# REGULAÇÃO RELATÓRIO TÉCNICO DE FISCALIZAÇÃO N. 1608/2024 – RTF

Fiscalização no Sistema de Esgotamento Sanitário de Caxias do Sul/RS.

# TERMO DE NÃO CONFORMIDADE (TNC)

TNC N.: 1608/2024

Figura 05: Condições do atendimento comercial do SAMAE. a) guichês de atendimento presencial; b) painel de controle de senhas de atendimento; c) acessibilidade ao local.

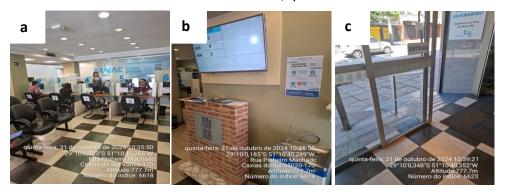
O atendimento comercial do SAMAE conta com atendimento presencial e online. Pela plataforma, os protocolos de atendimento são feitos por atendimento humanizado, 24 horas por dia. Segundo verificado pela equipe técnica da AGESAN-RS são realizados cerca de 3.000 atendimentos presenciais e cerca de 10.000 atendimentos no formato digital.
